INFORMATION TECHNIQUE

TI1320

Nouvelle vanne d'infusion pour les distributeurs de boissons chaudes HG

Vanne A&K

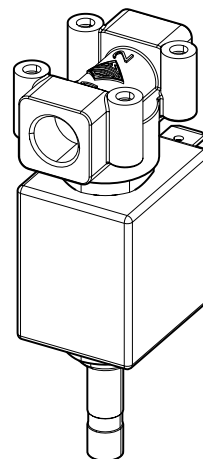
En raison de la situation difficile actuelle, nous ne recevons plus de pièces de notre fournisseur habituel. Pour pouvoir continuer de vous livrer correctement, nous avons monté une autre vanne d'infusion dans nos distributeurs de boissons chaudes. Cette vanne a été montée par le passé de série dans d'autres types de machines et fonctionne très bien.

Ainsi les vannes d'infusion A&K ont été montées entre les semaines 15/2020 et 22/2020 à la place des vannes SFS connues. Sont concernés les distributeurs commençant par le n° de série 90498820 et finissant par le n° de série 90499235.

En cas de besoin de pièces détachées pour les numéros de série 90498820 à 90499235, il faudra commander la référence de pièce détachée 409 00 940 00. Pour les autres machines fabriquées à un autre moment, il suffira d'utiliser le n° de référence 414 00 941 00 VALVE MAGNÉTIQUE 3/2 déjà connu.
